**N/Réf. :** BXL22289\_741\_PU      **BRUXELLES. Avenue Louise, 175 (arch. J. SEGERS – 1874)**  
**Gest. :** AH      (= zone de protection de l'hôtel Tassel, sis rue Paul-Emile Janson 6 /  
**V/Réf. :** L1276/2024      Inventaire / zone tampon UNESCO)  
**Corr. :** V. Georges      **DEMANDE DE PERMIS D'URBANISME:** Aménager un appartement  
**NOVA :** 04/PU/1968404      quadruplex 5 chambres, placer un ascenseur desservant 4 niveaux,  
modifier la toiture pour créer un patio au 3e étage, supprimer une  
cheminée et aménager une terrasse au 2e étage sur la toiture plate du  
volume annexe en façade arrière

### Avis de la CRMS

*Élévations des façades avant et arrière, existantes et projetées, extraites de la demande*

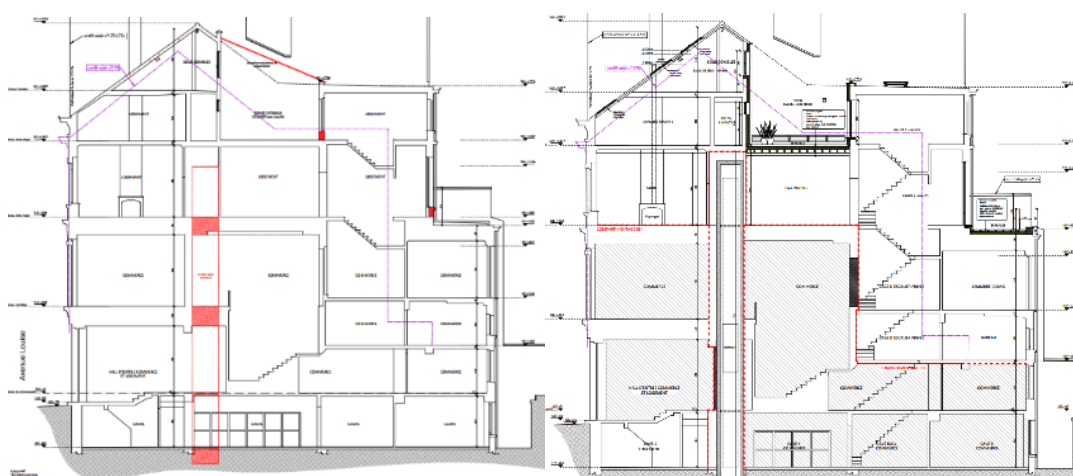
→ La subdivision proposée de l'immeuble et l'aménagement du patio et de la terrasse arrière n'appellent pas de remarques d'ordre patrimonial. Ces interventions ne portent pas préjudice aux perspectives vers et depuis l'hôtel Tassel, implanté dans le même îlot et situé à proximité, et sont respectueuses de l'intérêt intrinsèque du bien.

→ L'ajout de fenêtres de toitures en façade avant est acceptable pour autant que les nouvelles ouvertures adoptent les mêmes dimensions et alignements que les fenêtres de toiture en place.
